## 2 エンジン

変更項目のみ記載、記載なき項目は、既刊の  
新型車解説書・整備解説書を参照して下さ  
い。

### ■ 主要変更点

## &lt;NA-EMPi・エアコン付車&gt;

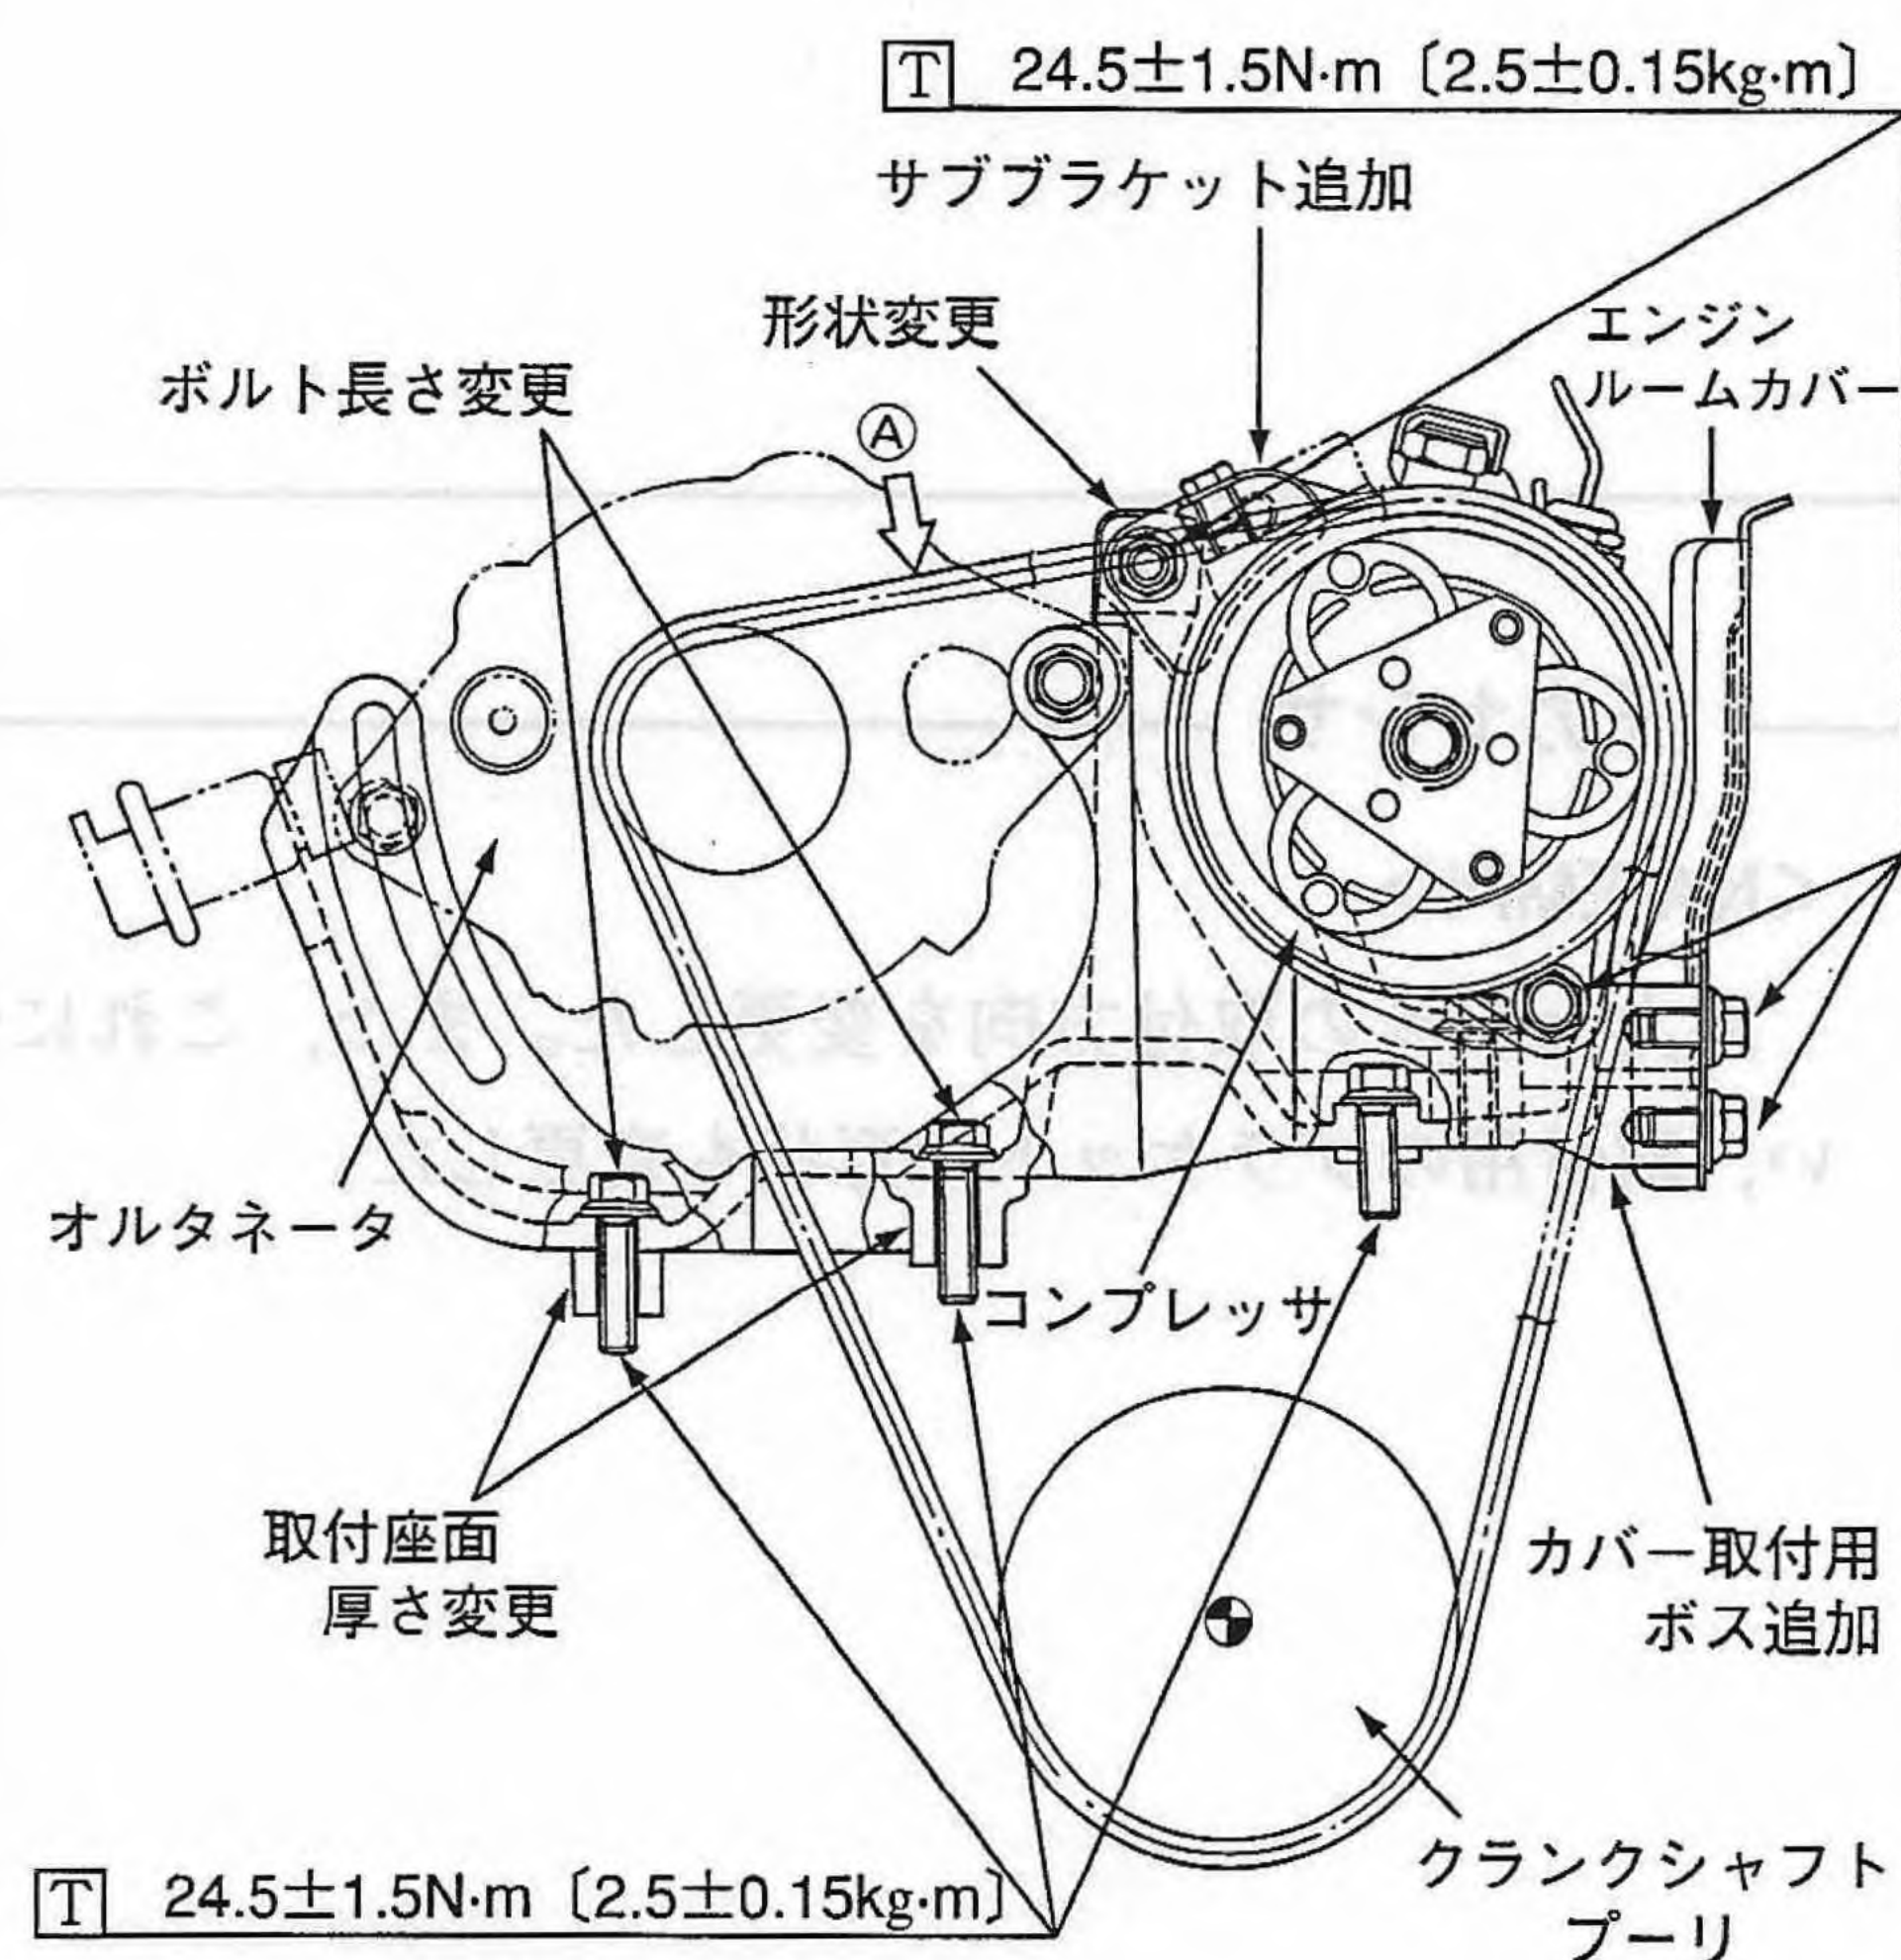
- (1) エンジンルームカバーを追加した。
- (2) ベルトテンショナを廃止した。(ベルトの張力調整は、オルタネータ側で行なう。)
- (3) コンプレッサ支持用ブラケットの形状を変更した。

## &lt;SC-EMPi・エアコン付車&gt;

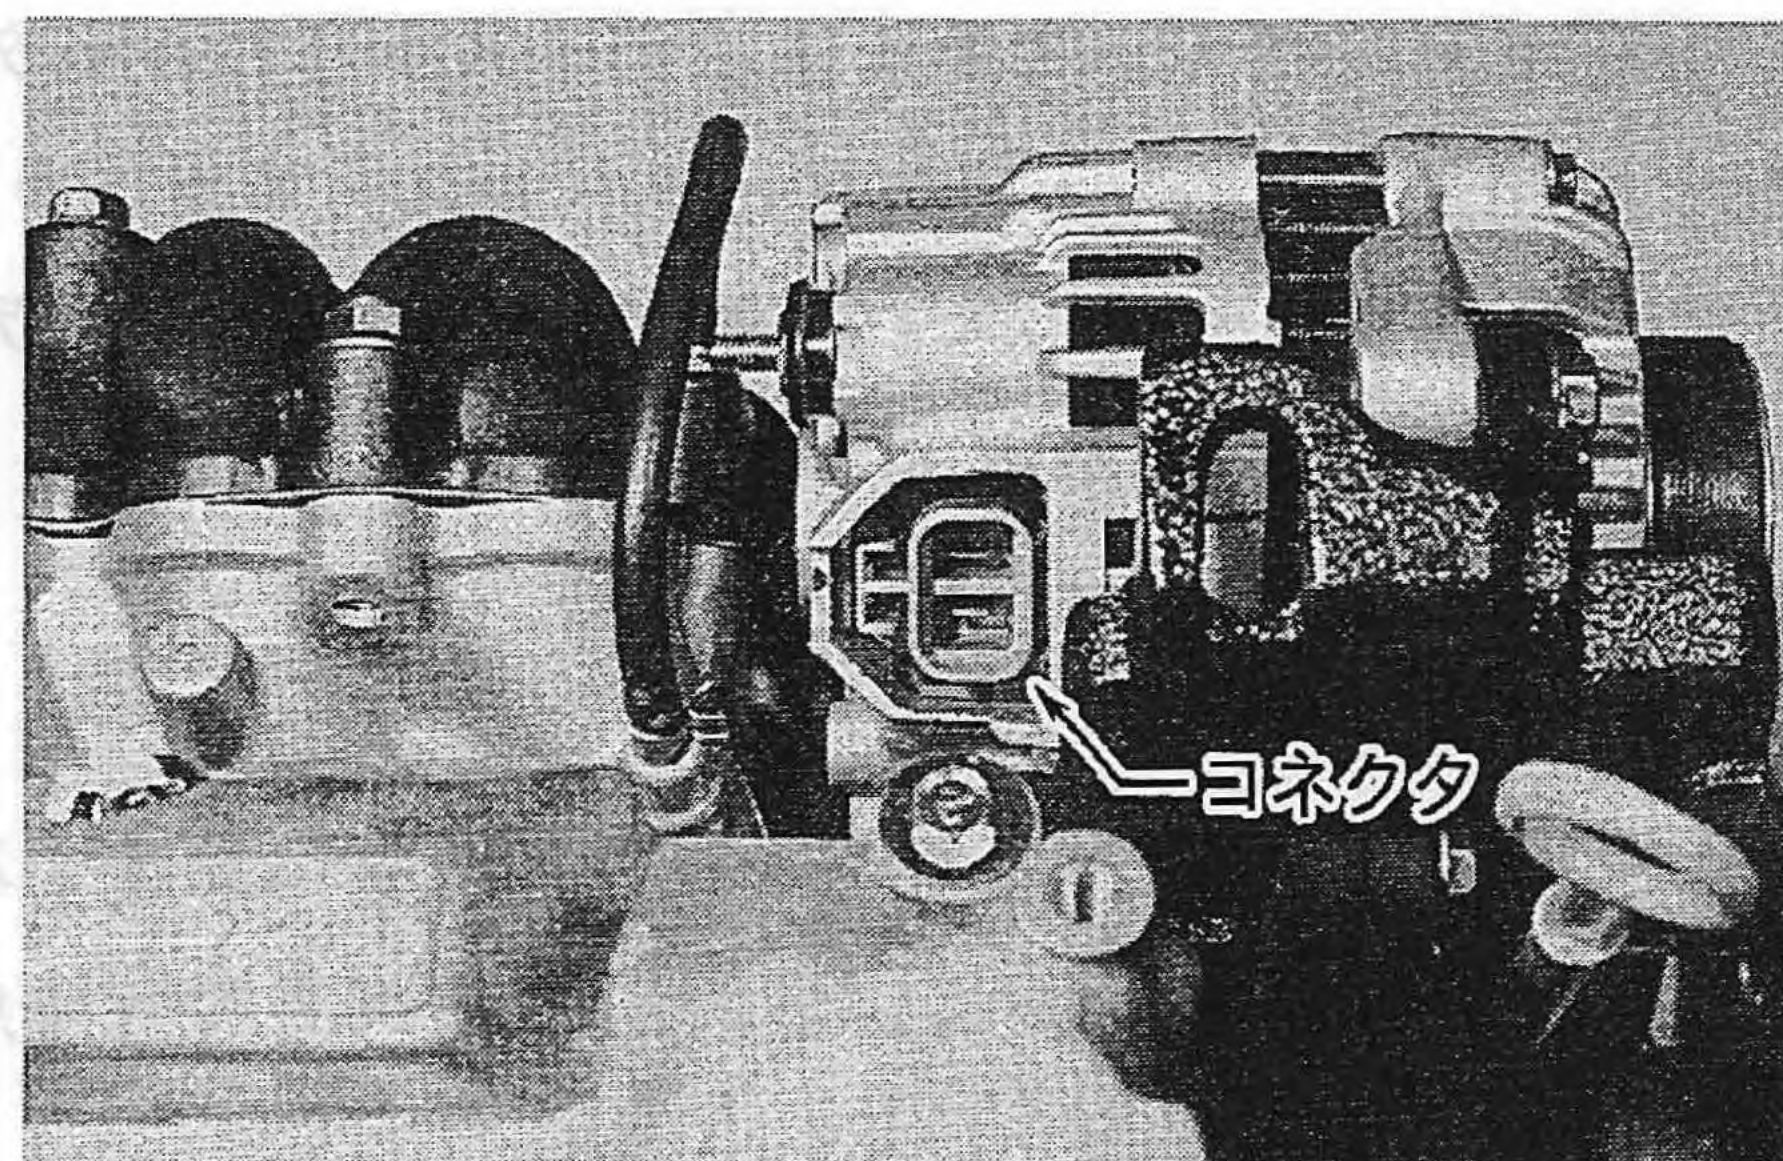
- (1) コンプレッサ支持用ブラケットの形状を変更した。
- (2) ベルトテンショナの構造を変更した。

## オルタネータ

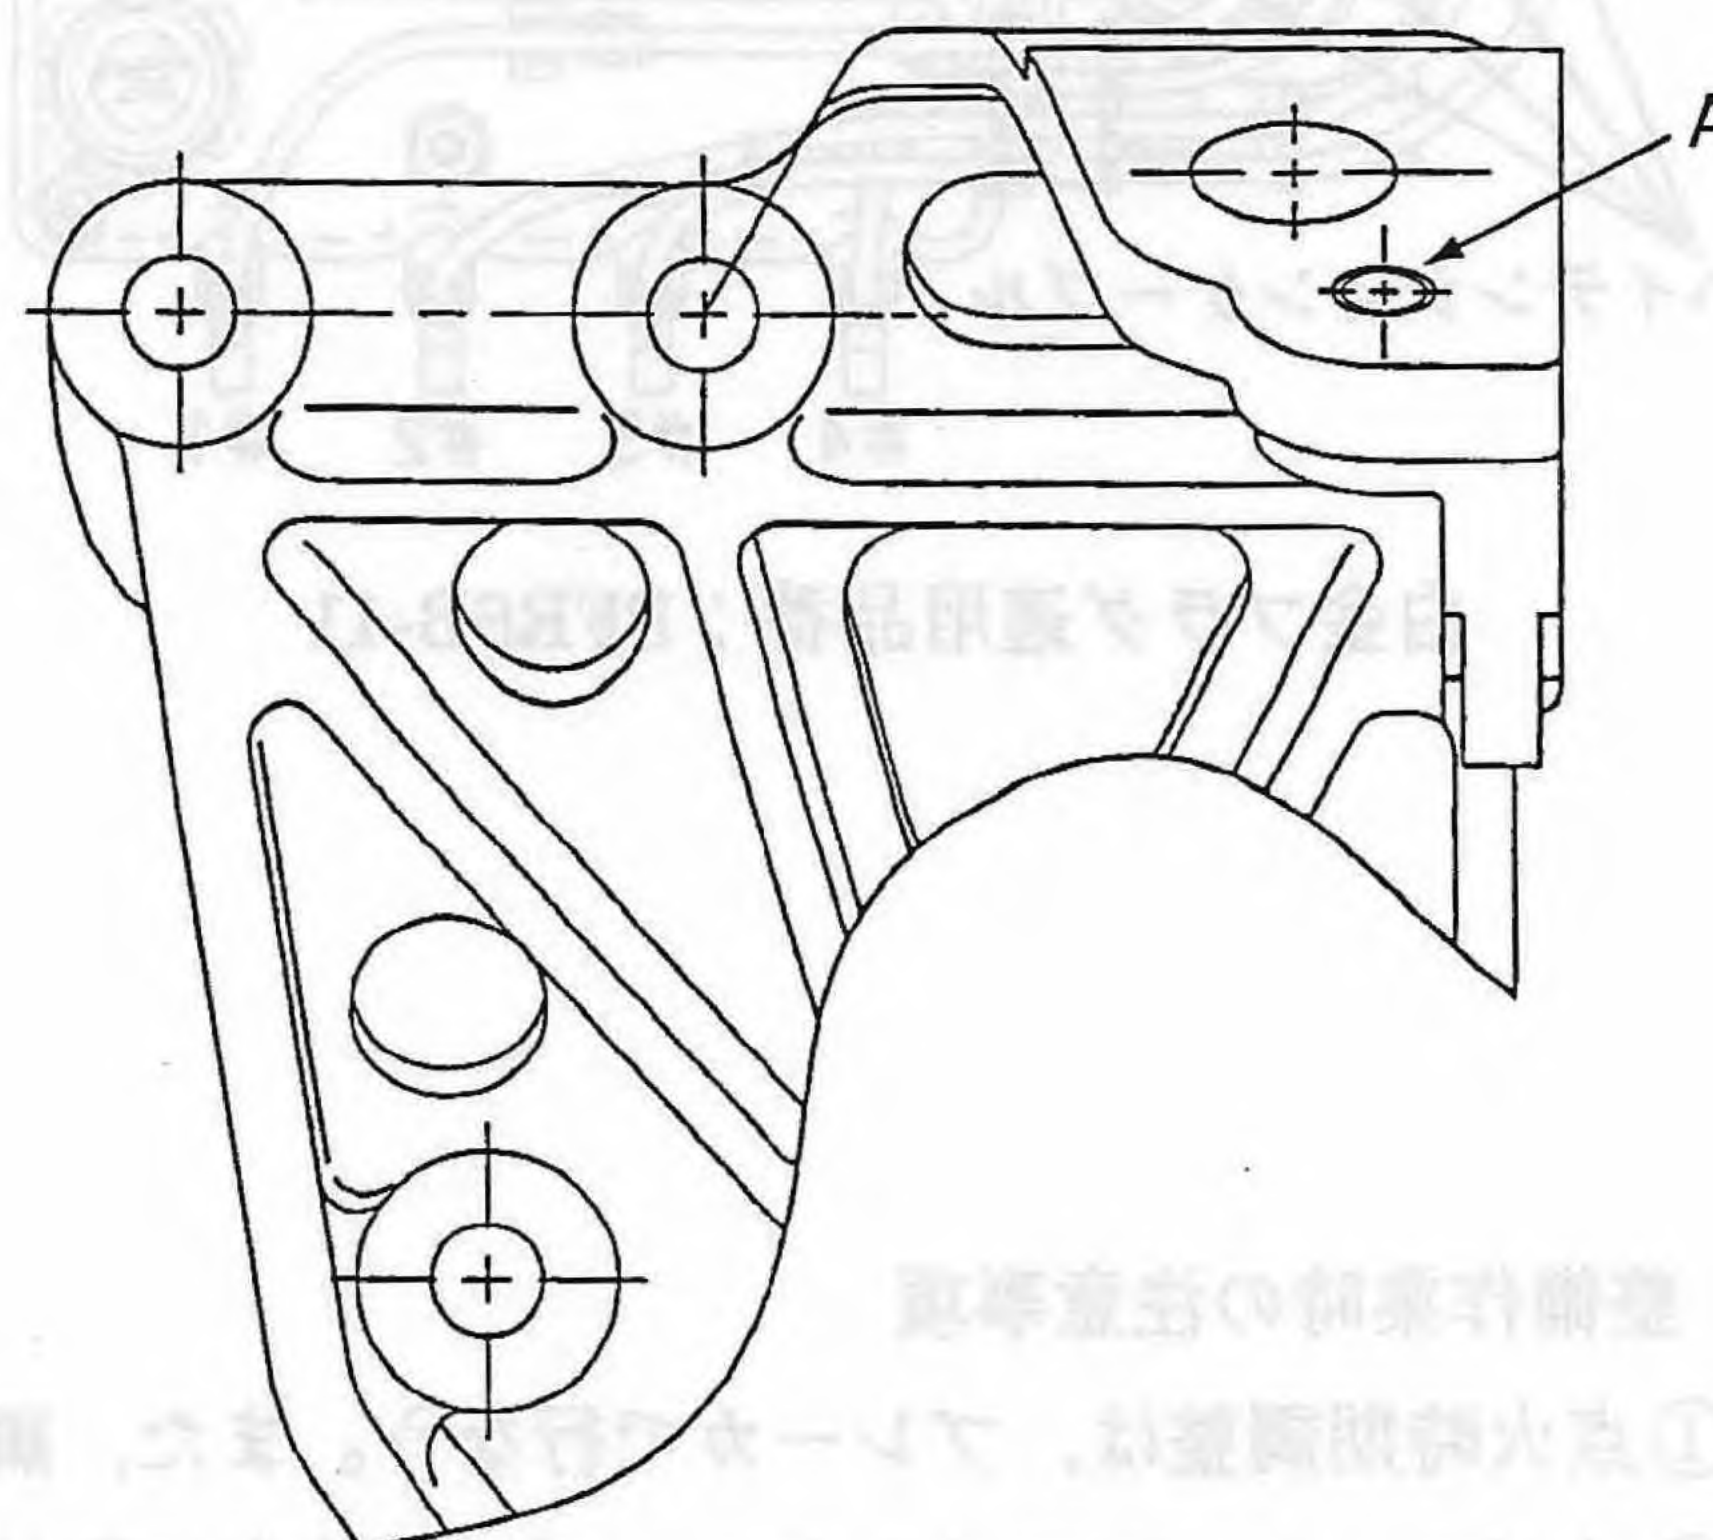
- (1) 新規追加のエアコン、パワステ付キャブレータ車には、出力50Aのオルタネータを採用した。
- (2) NA-EMPiおよびSC-EMPiエンジンのオルタネータコネクタは、丸型3極から角型2極に変更した。(右図)
